# 日本原燃株式会社再処理事業所 再処理事業変更許可申請に関する 審査(案)の概要

## 原子力規制庁

## 六ヶ所再処理施設の審査の経緯

## TBPの混入による急激な分解反応の対策(3)

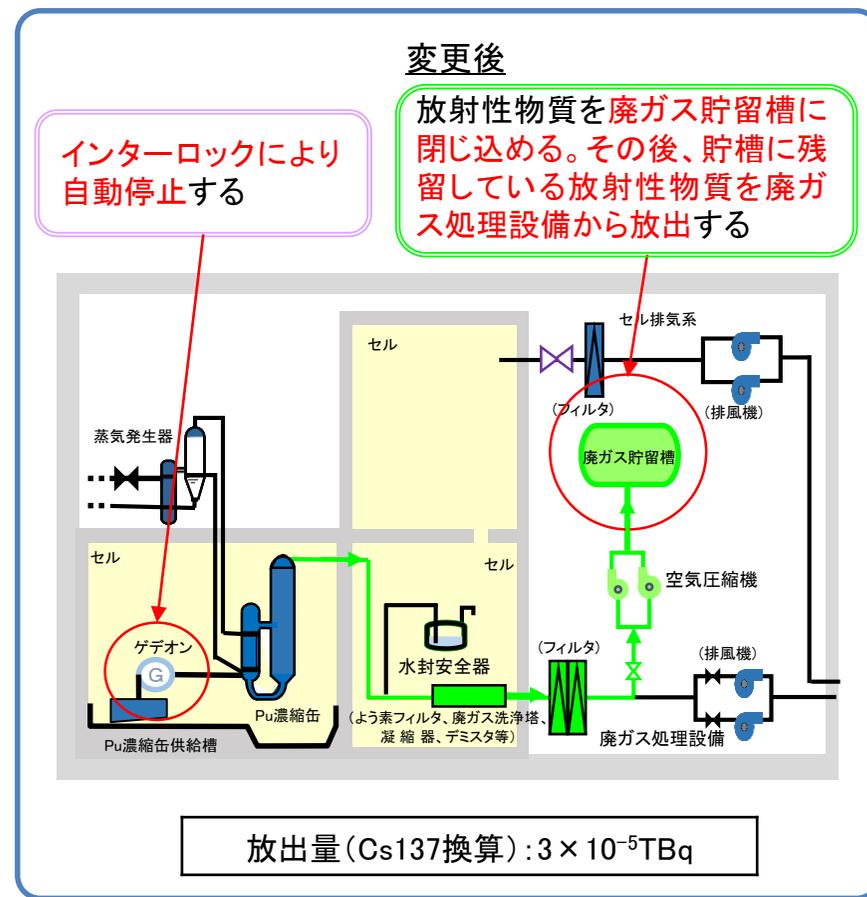
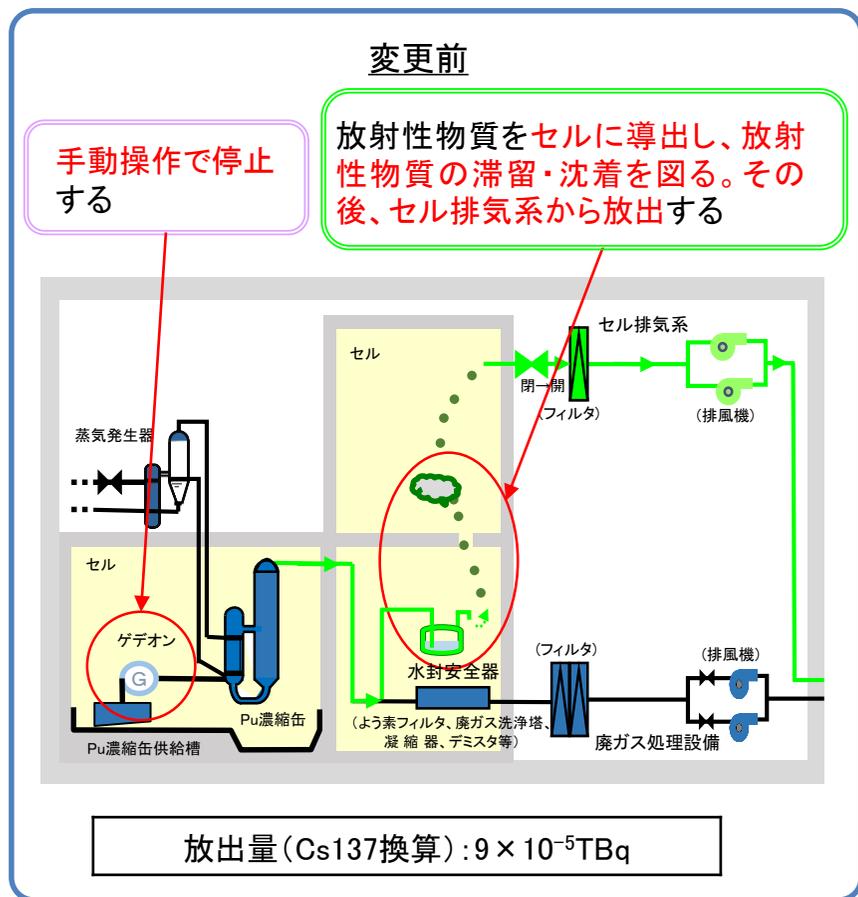
- 規制委員会は、臨界事故への対策で設置することとした廃ガス貯留槽等は本重大事故に対しても有効と考えられることから、同対策の本重大事故対策への適用を検討するよう求めた。
- 申請者は、検討の結果、以下の対策を講じることとした。
  - ①事故の検知後、速やかに廃ガス貯留槽に放射性物質を閉じ込める系統を設置する。
  - ②濃縮缶への供給液の供給をインターロックにより自動で停止する論理回路を整備する。
